**Forum mondial de l'harmonisation
des Règlements concernant les véhicules**

Règlement ONU n° 16 (Ceintures de sécurité)

**Proposition de série 09 d'amendements au Règlement ONU
n° 16 (Ceintures de sécurité)****Communication de l'expert du Japon***

2. Exemples de marques d'homologation pour ce qui est des ceintures de sécurité (voir par. 5.3.5 du présent Règlement)

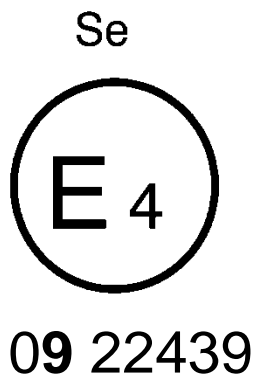
La ceinture portant la marque d'homologation ci-dessus est une ceinture trois points ("A") munie d'un dispositif d'absorption d'énergie ("e") et homologuée aux Pays-Bas (E 4) sous le numéro ~~08~~92439, le présent Règlement contenant déjà les séries 06, 07, ~~08~~ ou **09** d'amendements au moment de l'homologation.

La ceinture portant la marque d'homologation ci-dessus est une ceinture sous-abdominale ("B") pourvue d'un rétracteur du type 4 à sensibilité multiple ("m") et homologuée aux Pays-Bas (E 4) sous le numéro ~~08~~92489, le présent Règlement contenant déjà les séries 06, 07, ~~08~~ ou **09** d'amendements au moment de l'homologation.

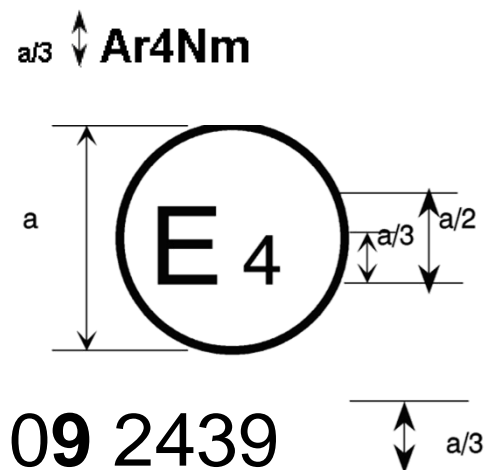
La ceinture portant la marque d’homologation ci-dessus est une ceinture spéciale (“S”) munie d’un absorbeur d’énergie (“e”) et homologuée aux Pays-Bas (E 4) sous le numéro ~~08~~22439, le présent Règlement contenant déjà les séries 06, 07, ~~08~~ ou **09** d’amendements au moment de l’homologation.

La ceinture portant la marque d’homologation ci-dessus est une ceinture spéciale (“S”) faisant partie d’un système de retenue (“Z”) et munie d’un absorbeur d’énergie (“e”) qui a été homologuée aux Pays-Bas (E 4) sous le numéro ~~08~~24391, le présent Règlement contenant déjà les séries 06, 07, ~~08~~ ou **09** d’amendements au moment de l’homologation.

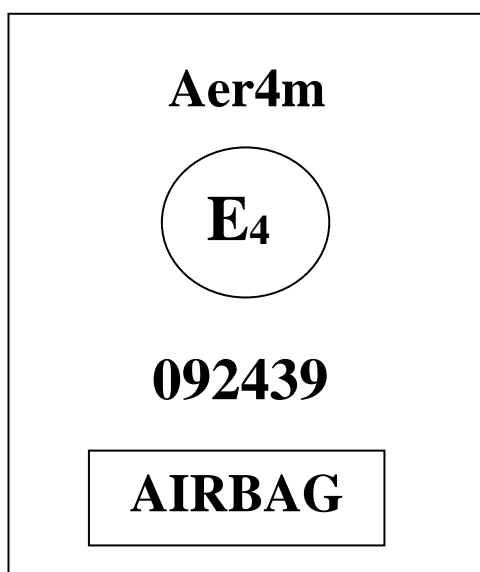
La ceinture portant la marque d'homologation ci-dessus est une ceinture à trois points ("A"), pourvue d'un rétracteur du type 4N ("r4N") à sensibilité multiple ("m"), pour laquelle l'homologation a été accordée aux Pays-Bas (E 4) sous le numéro 0892439, le présent Règlement contenant déjà les séries 06, 07, ~~08~~ ou 09 d'amendements au moment de l'homologation. Cette ceinture ne doit pas être montée sur un véhicule de la catégorie M₁.

La ceinture de sécurité portant la marque d'homologation de type ci-dessus est une ceinture trois points ("A") homologuée conformément aux prescriptions spécifiques des paragraphes 6.4.1.3.3 ou 6.4.1.3.4 du présent Règlement, munie d'un absorbeur d'énergie ("e") et d'un rétracteur du type 4 ("r4") à sensibilité multiple ("m"), pour laquelle une homologation de type a été accordée aux Pays-Bas (E 4) sous le numéro 0892439. Les deux premiers chiffres indiquent que le présent Règlement contenait déjà les séries 06, 07, ~~08~~ ou 09 d'amendements au moment de l'homologation. Cette ceinture de sécurité doit être montée sur un véhicule muni d'un coussin gonflable protégeant la place assise considérée. ».

Figure 1

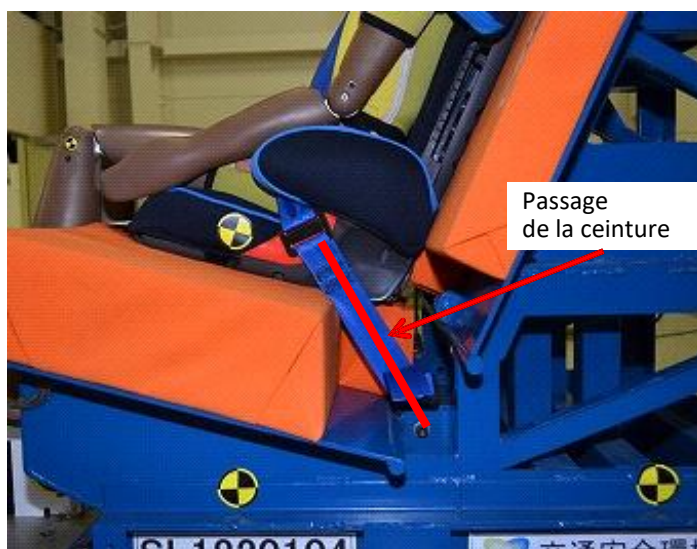
1. Le passage de la sangle entre l'ancrage effectif et la boucle est normalement rectiligne, comme c'est le cas sur la banquette d'essai décrite dans le Règlement ONU n° 129 (figure 1). Néanmoins, sur certains véhicules commercialisés, le passage de la sangle entre l'ancrage effectif et la boucle n'est pas rectiligne, mais arrondi autour de l'assise du siège (figure 2).

- « 8.2.3 Prescriptions relatives à la sangle reliant la boucle à l’ancrage effectif sur les sièges équipés d’ancrages ISOFIX inférieurs
- 8.2.3.1 L’écart entre la longueur réelle de la sangle et la distance rectiligne qui sépare l’ancrage effectif du point BP de la sangle de la boucle, tel que défini au paragraphe 3.2 de l’appendice 1 de l’annexe 17, ne doit pas dépasser [50] mm.

Figure 2

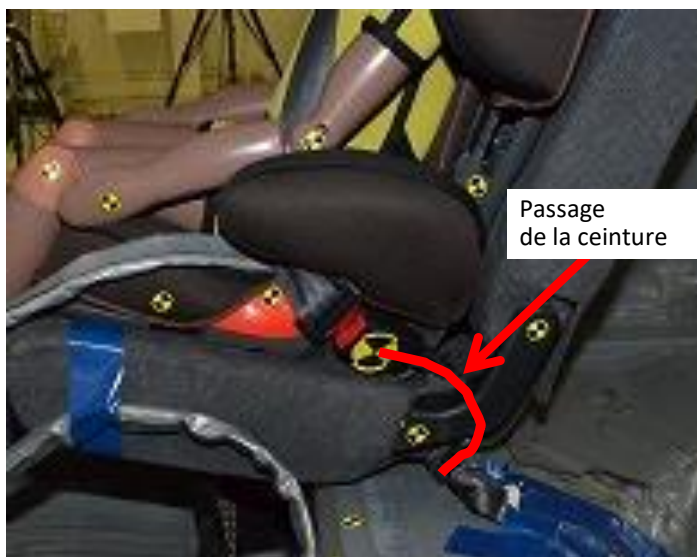
2. Lorsque le passage de la sangle entre l'ancrage effectif et la boucle n'est pas rectiligne, le déplacement vers l'avant des occupants peut être considérable en cas de choc avant. Si un occupant est assis dans un siège rehausseur fixé au moyen du système ISOFIX, dans certains cas, la ceinture peut remonter jusqu'au cou ou l'occupant peut glisser vers le bas (comme indiqué dans le document informel GRSP-69-24). Ces phénomènes augmentent le risque de blessure cervicale ou abdominale pour l'enfant. En outre, les blessures thoraciques sont plus graves. La figure 3 illustre la relation entre le mou de la sangle de la boucle et l'accélération maximale du thorax du mannequin à 3 ms pour deux types de systèmes de retenue pour enfants. Lorsque le mou de la sangle de la boucle est supérieur à [50] mm, l'accélération maximale du thorax approche les critères énoncés dans le Règlement ONU n° 129 pour un système de retenue pour enfants. Lorsque le mou de la sangle de la boucle est supérieur à [80] mm, ces critères sont dépassés.

- 8.2.3.3 Si le passage de la sangle entre la boucle et l’ancrage effectif n’est pas rectiligne pendant l’essai dynamique spécifié dans le Règlement ONU n° 94 ou n° 137 et si la longueur de la sangle entre la boucle et l’ancrage effectif pendant cet essai, telle qu’indiquée par le constructeur, est confirmée par le service technique, alors, pendant l’essai dynamique, l’écart entre la longueur réelle de la sangle et la longueur du passage depuis l’ancrage effectif jusqu’au point BP de la sangle de la boucle, tel que défini au paragraphe 3.2 de l’appendice 1 de l’annexe 17, ne doit pas dépasser [50] mm. ».

Figure 3

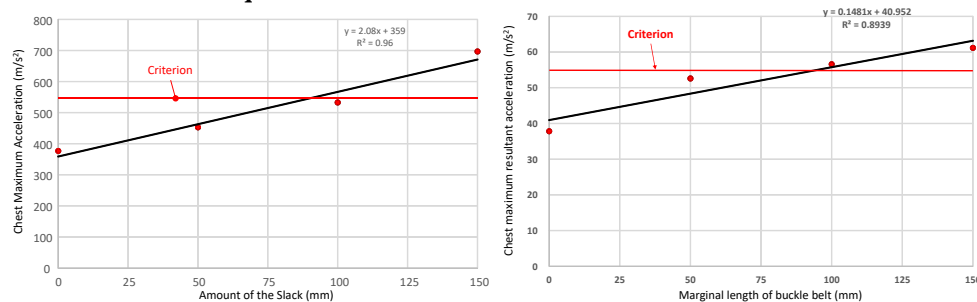
3. Plus il y a de mou dans la sangle de la boucle, plus le déplacement du passager est important, ce qui nuit à sa sécurité.

4. C'est pourquoi il est proposé de limiter le mou de la sangle de la boucle sur les sièges équipés d'ancrages ISOFIX inférieurs.
